Product Advisory (PA)

Subject: MCU 製品のトレイ梱包追加のご案内(フルトレイ梱包の追加 : RX/RA/Synergy)

SAG-B-24-0002(J)
PC-MCU-A030A/J

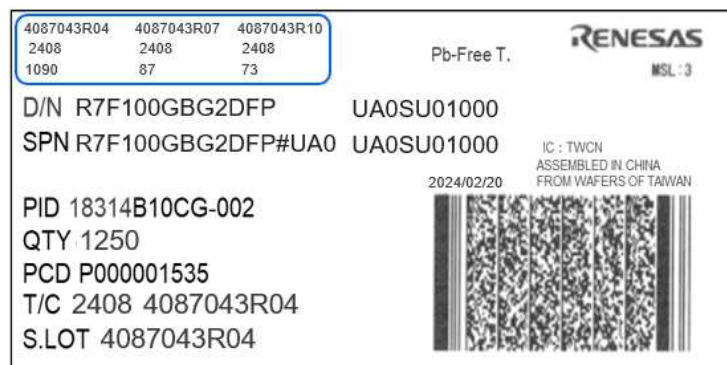
ルネサスは MCU 製品についてトレイ付きの梱包形態を端数及びフルカートンに加えてフルトレイ梱包を追加致します。ルネサスのトレイを使用した標準出荷梱包はフルカートン(完全梱包)です。ただし、お客様のご注文数量がフルカートンに満たない場合は、追加したフルトレイへ変更させていただきます。
